5. 路網配置

(1) 現地に適合した路網配置

路網配置の検討

第三回目の現地踏査による修正及び検討箇所 図 5-10

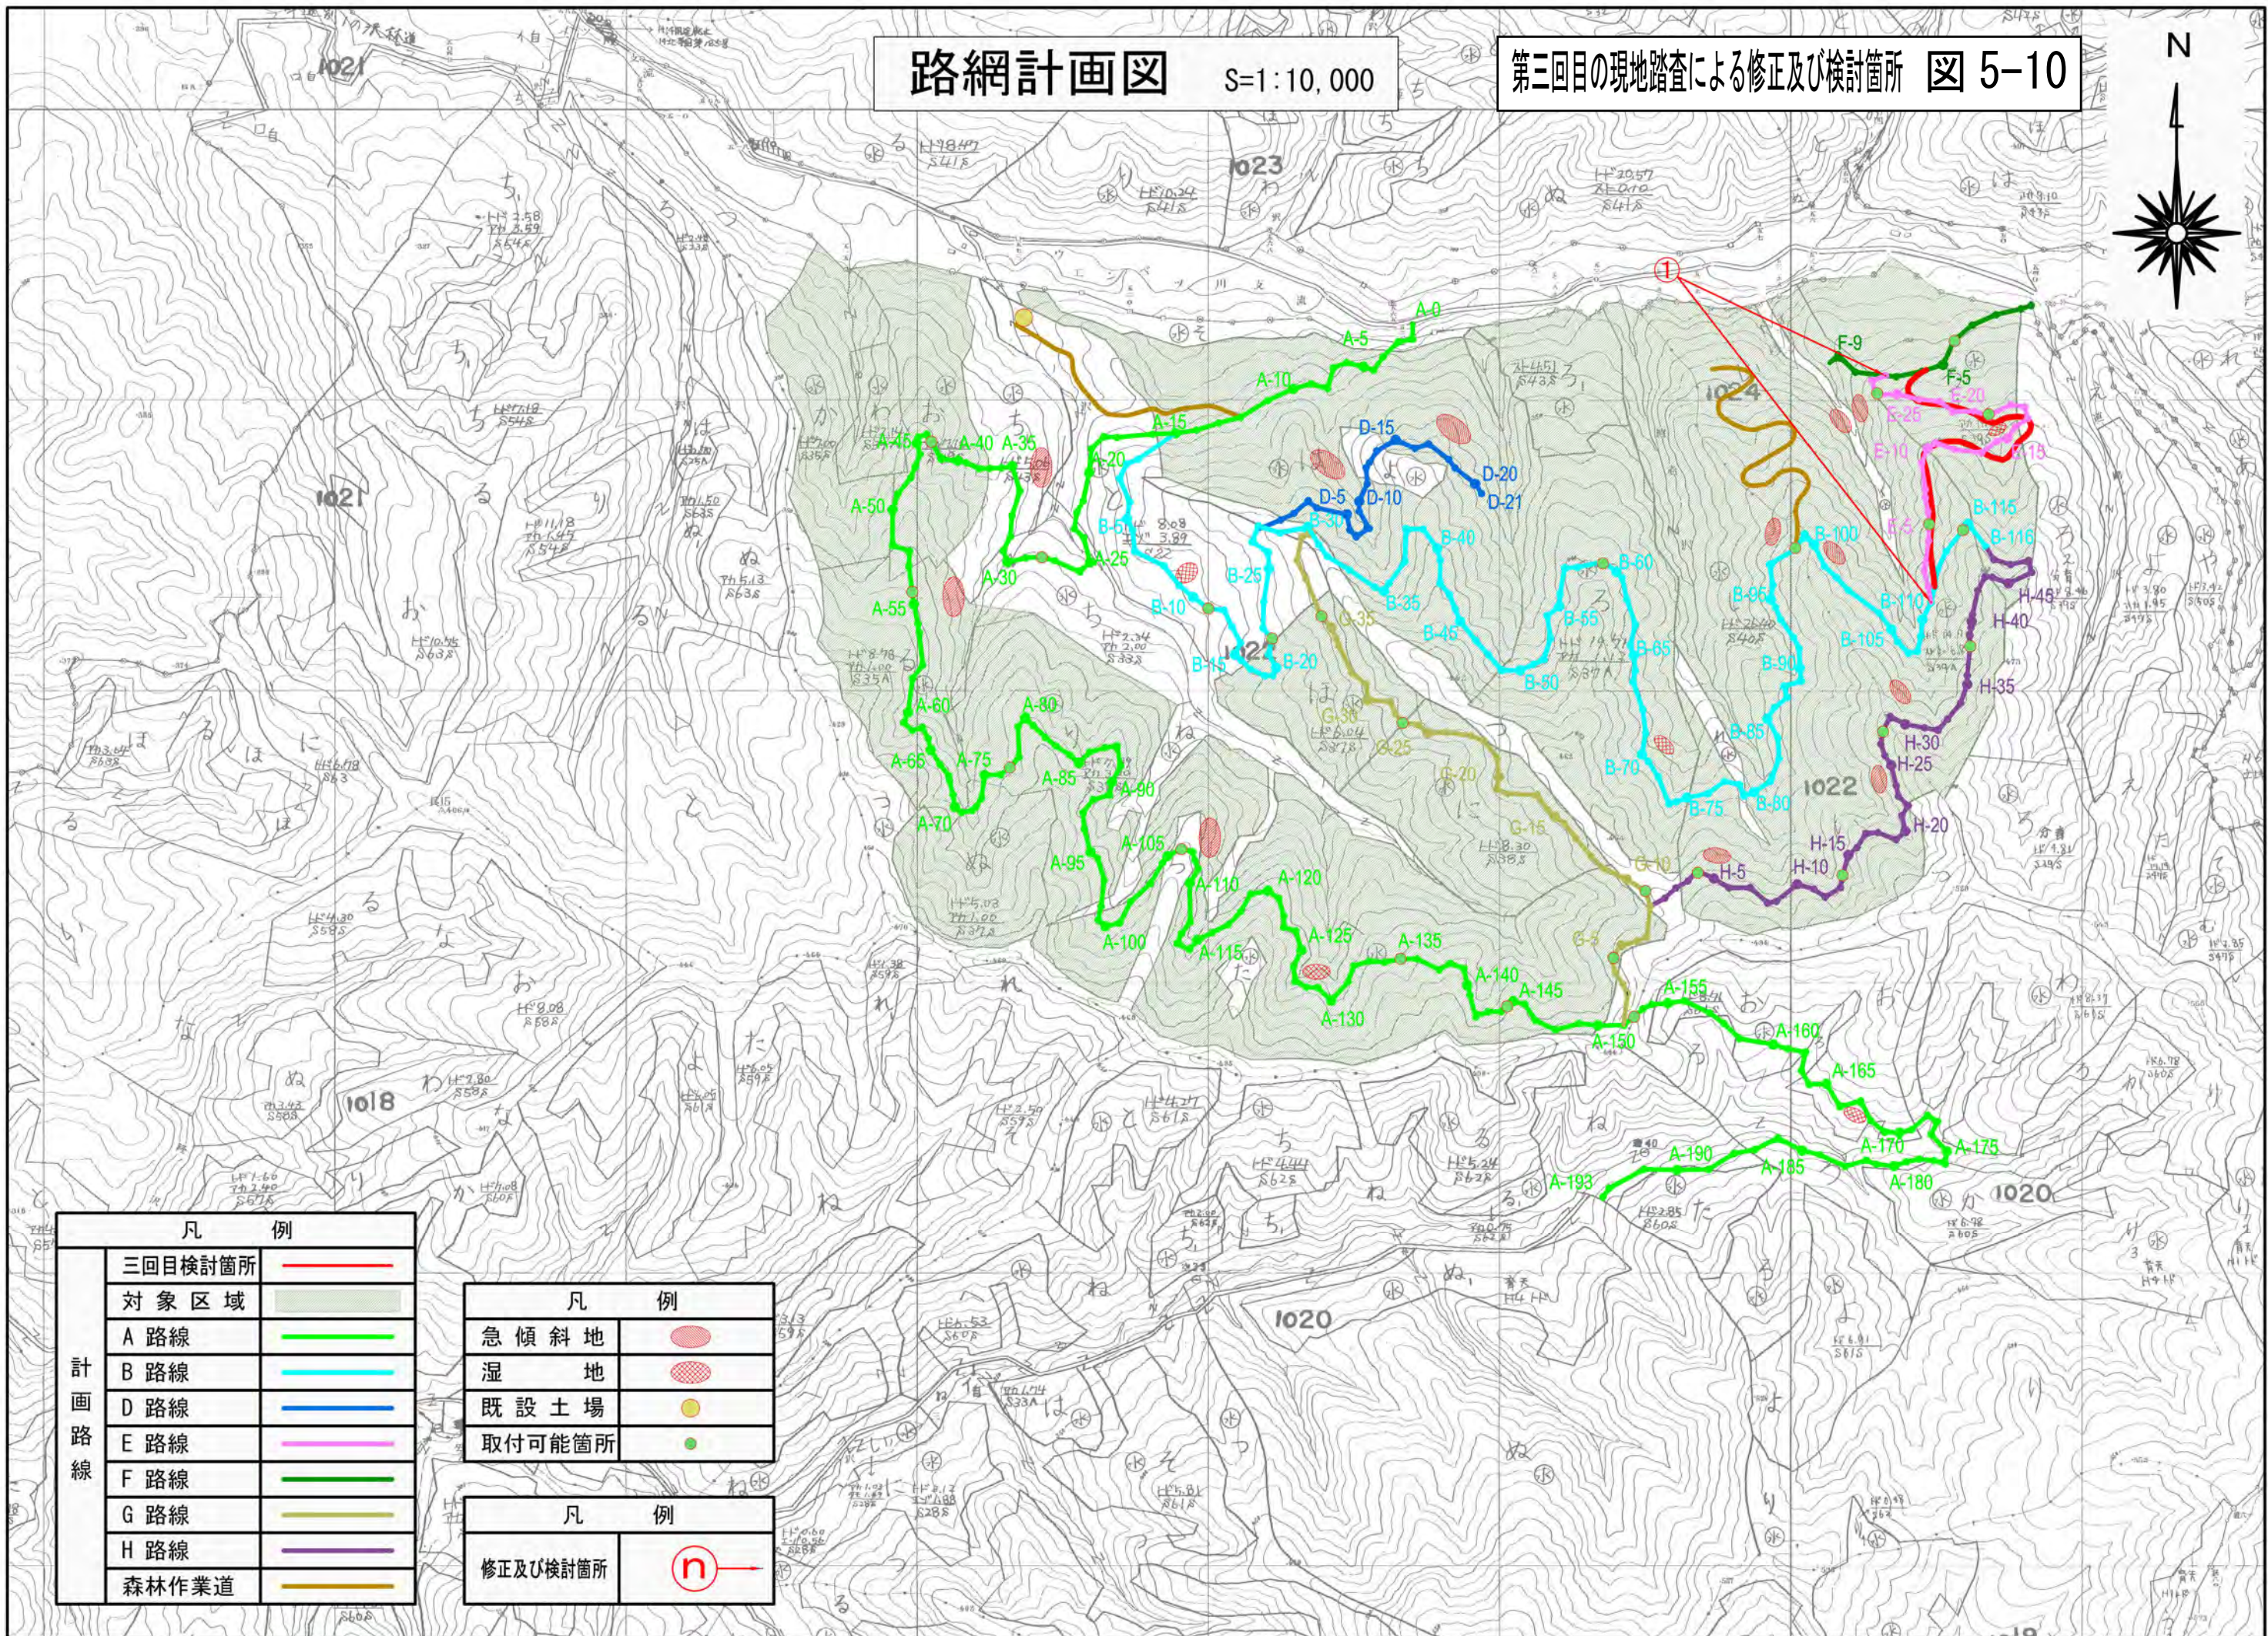
路線名	番号	修正及び検討項目				修正及び検討結果			
		線形	保全	施業	経済性	線形	保全	施業	経済性
E 路線	①			B 路線の B-111 付近から F 路線の F-7 付近に接続する循環路線の検討を行う。				現地踏査の結果、分収育林の尾根部を利用することで、接続は可能となる。路線名は E 路線とする。

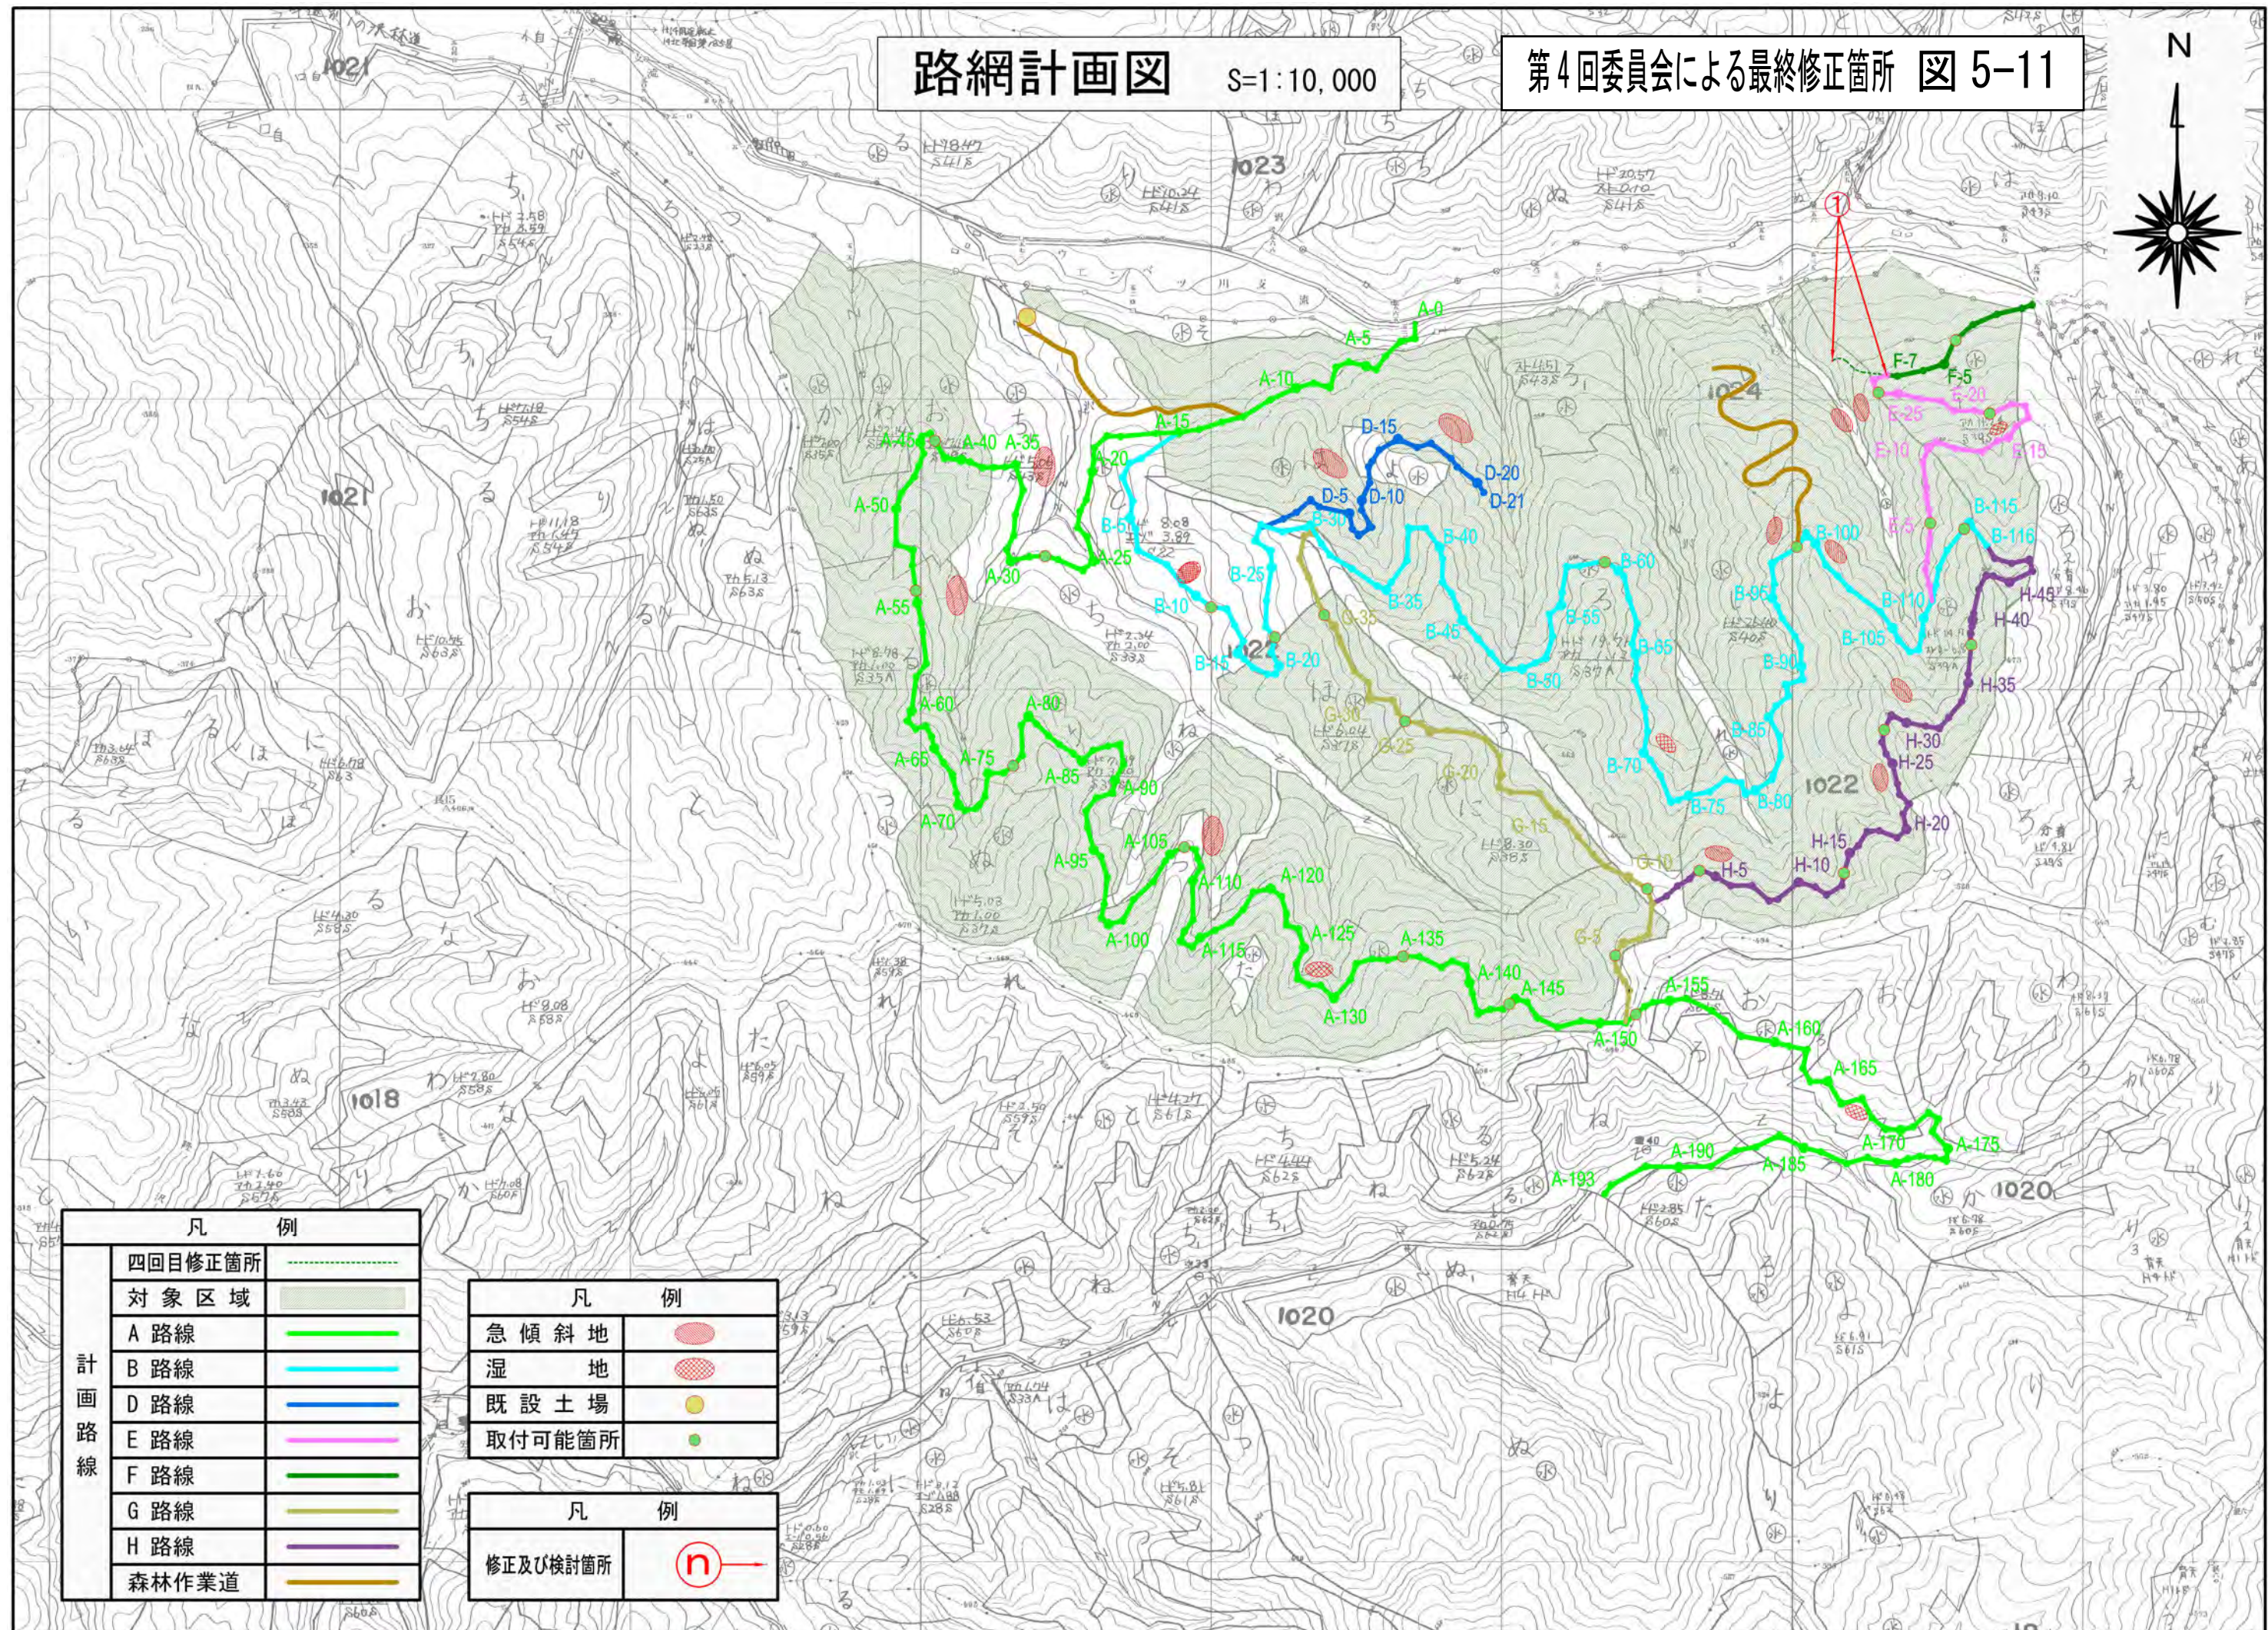
路線名	番号	修正及び検討項目				修正及び検討結果			
		線形	保全	施業	経済性	線形	保全	施業	経済性
F 路線	①				E 路線の合流点より終点側の路線については、削除する。				F-7 付近から終点側を削除した。
